## Ideen-Wettbewerb zu einem Bebauungsplan der Stadt Biel und ihrer Vorortgemeinden Nidau, Madretsch, Mett, Brügg und Port.

### Spezialaufgabe Bahnhof-Areal.

Spezialaufgabe Bahnhof-Areal. 1. Rang ex aequo. Entwurf Nr. 12. — Verfasser: Bauverwalter R. Keller, Arch. Karl Zöllig und J. Wildermuth. — 1:3300.

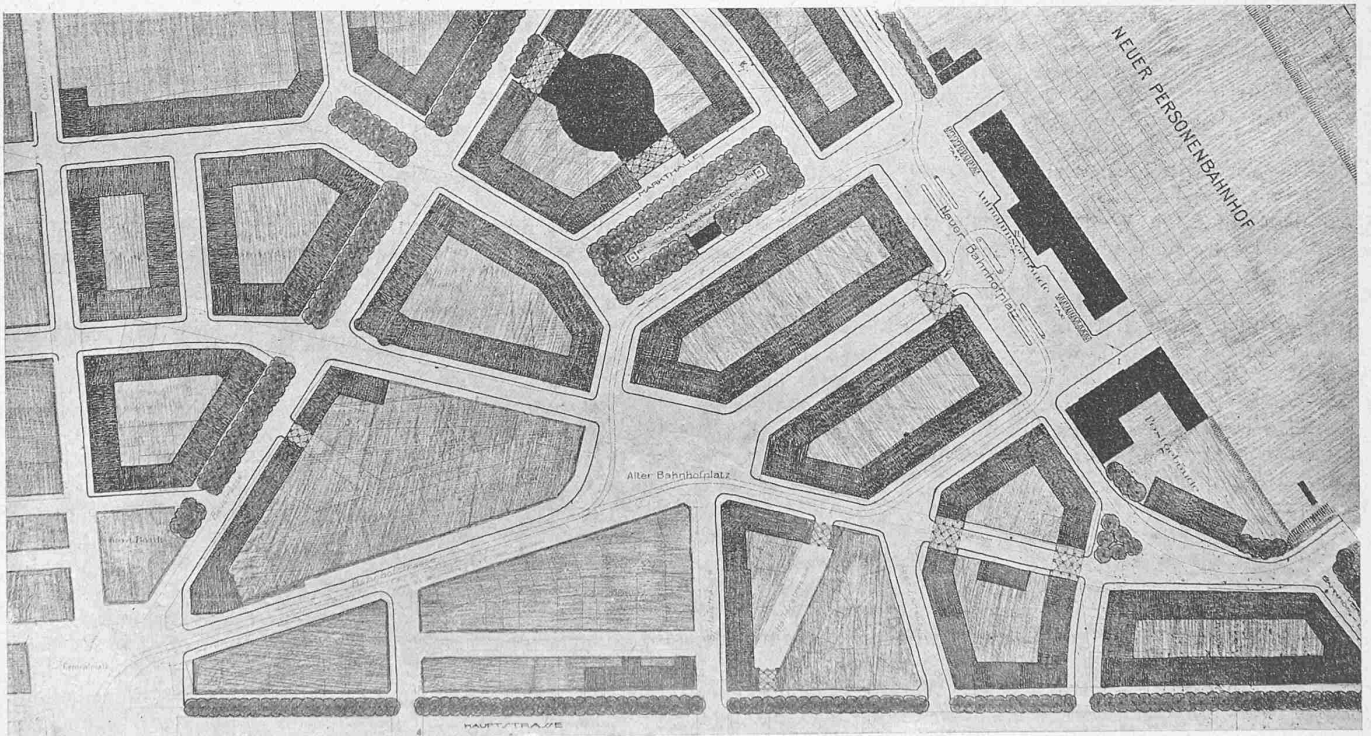
*Projekt Nr. 12 „Wo der Wille, da ist ein Weg“.* Die Aufteilung des Bahnhofgebietes ist durch zweckmässig durchgeführte Strassen und gut abgemessene Baublöcke erfolgt. Der Bahnhofplatz dürfte breiter sein. Die Ueberbauung beim Eingang der Bahnhofstrasse verdeckt das Mittelmotiv des Aufnahme-Gebäudes, letzteres sollte besser schon vom alten Bahnhofplatz aus sichtbar sein. Sehr gut eingeführt ist die Strasse alter Bahnhofplatz-Marktplatz zu den Ueberlandbahnen. Der alte Bahnhofplatz ist in richtiger Weise klein gehalten und ermöglicht überall gute Fassaden-Ausbildung. Die Einführung der Ueberlandbahnen dürfte besser gelöst sein. Die strenge und gute Architektur ist im Hauptprojekt durch eine mittlere Bogenstellung zusammengezogen, was, wie oben bemerkt, nicht zweckmässig ist und der nördlichen Platzwand zu viel Bedeutung verleiht gegenüber dem Aufnahmegebäude.

Spezialaufgabe Bahnhof-Areal. 1. Rang ex aequo. Entwurf Nr. 10. — Verfasser: Arch. Moser, Schürch & v. Gunten, Biel, und Ing. R. Walther, Spiez. — 1 : 3300.

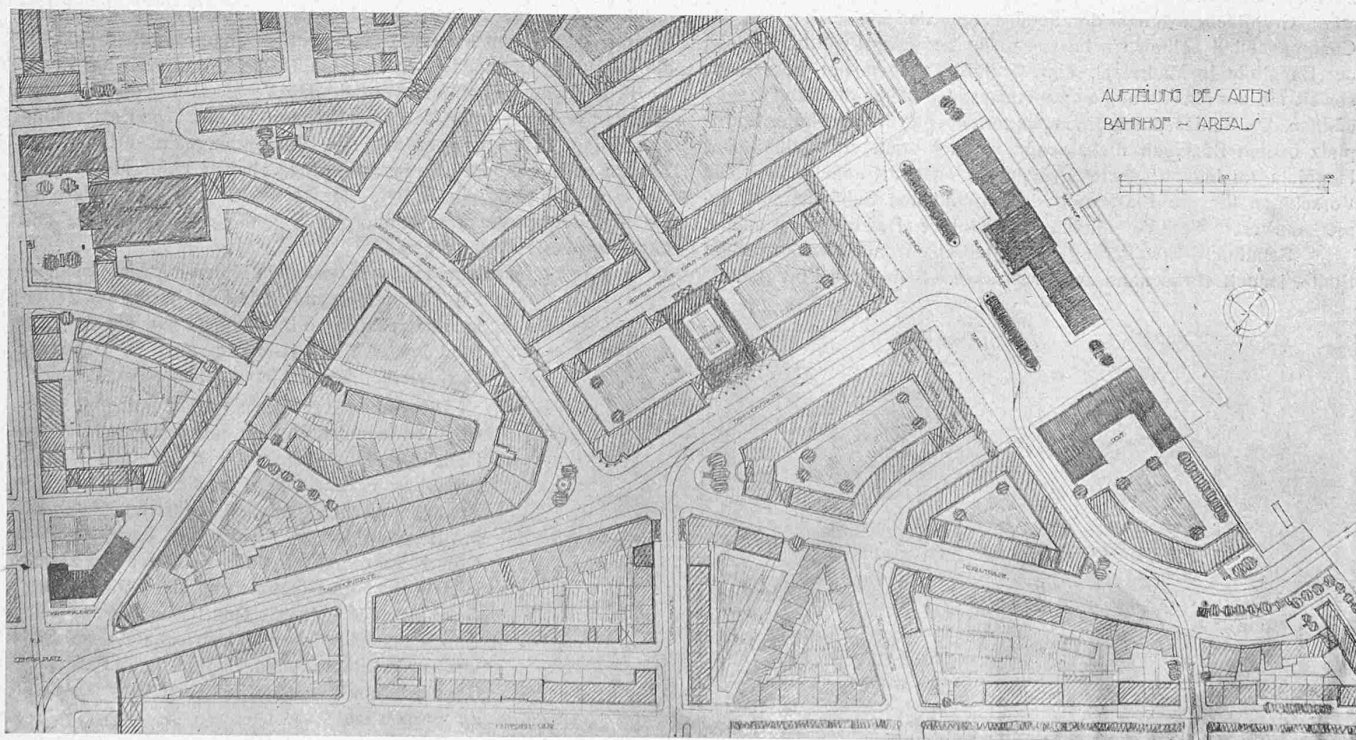
*Projekt Nr. 10 „Rosius“.* Der neue Bahnhofplatz und die Bahnhofstrasse sind richtig dimensioniert. Die Absicht, den alten Bahnhofplatz möglichst zu reduzieren, ist hier in guter Anpassung an die bestehenden Bauten erreicht, könnte aber in noch schönerer Art ausgeführt werden. Die Verkehrsstrasse nach der Markthalle und dem Güterbahnhof zweigt flüssig ab; weniger gut ist die Verbindung mit der Neben-Zufahrtstrasse zum Bahnhof. Bemerkenswert ist der Vorschlag, eine Ausstellungshalle für Uhrenindustrie in

Spezialaufgabe Bahnhof-Areal. Entwurf Nr. 11 (nicht prämiert). — Verfasser: Arch. H. Bernoulli und Ing. Jos. Englert, Basel. — Masstab 1:3300.

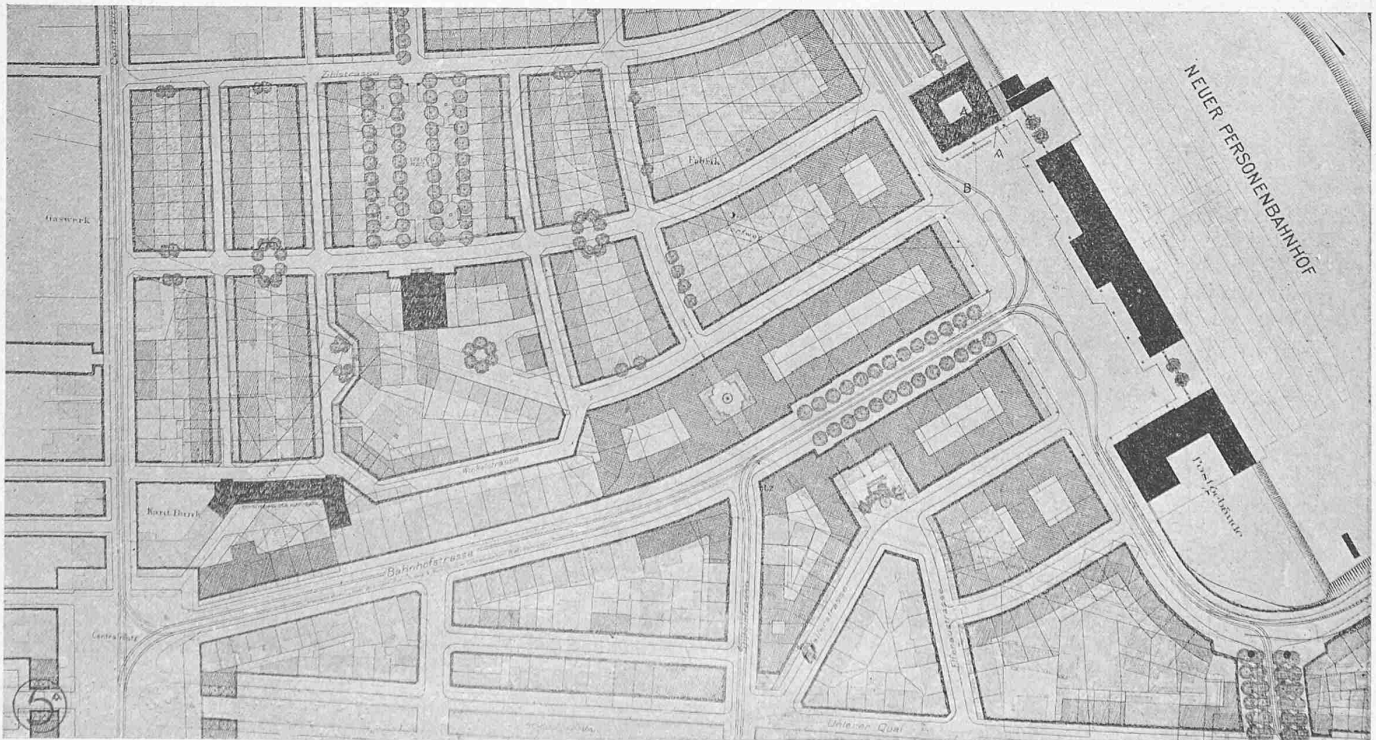
Projekt Nr. 11. „Von kommenden Dingen“. Aus dem Projekt ist das Bestreben ersichtlich, möglichst viel Strassen nach dem Personenbahnhof zu dirigieren. Dabei wurde eine gute und klare Führung der Hauptdurchgangstrassen vernachlässigt. Es fehlt die Durchführung der verlängerten Stämpflistrasse als Ausfallstrasse nach Osten. Die Verbindungen der Altstadt und Dufourstrasse mit Bözingen und Mett sind gut, ebenso die Verbindungen nach dem Hafen und Port. Die Aufhebung der Schlachthausstrasse als Haupt-

zugang nach Nidau ist unzulässig. Die wichtige Verbindung Brügg-Schlossbrücke Nidau-Seestrasse fehlt. Die Durchführung der Viaduktstrasse nach dem Bahnhof ist gut gelöst. Anerkennenswert ist der Gedanke, den Bahnhof mit der Brüggstrassenunterführung direkt zu verbinden. Die vorgeschlagene Abänderung für die Einführung der Neuenburgerstrasse in den Schüssquai ist verfehlt. Die Fortsetzung der Neumarktstrasse nach der Unterführung Brüggstrasse und dem Blumenrain wird durch eine Parkanlage in unzulässiger Weise unterbunden. Der Vorschlag, die Neuenburgerstrasse nur teilweise seewärts zu verlegen, ist der nähern Prüfung wert. Die Strassenkreuzungen bei den Diagonalen im Champagnefeld sind für die Bebauung ungünstig. In Port sollte die Uferstrasse am Kanal als Promenade ausgebildet werden. Die Verbesserung der Aufstiegstrassen von Port und Nidau nach Belmund ist gut. Die Bestrassung von Brügg ist wenig geordnet. Im Blumenraingebiet erlaubt das Terrain eine schönere Strassenführung, ebenso beim Mett-Hügel, wo eine Betonung der Aufstiegstrasse fehlt. Die Vorschläge für die Ausbildung der Strassenquerprofile sind sehr interessante und beachtenswerte Anregungen.
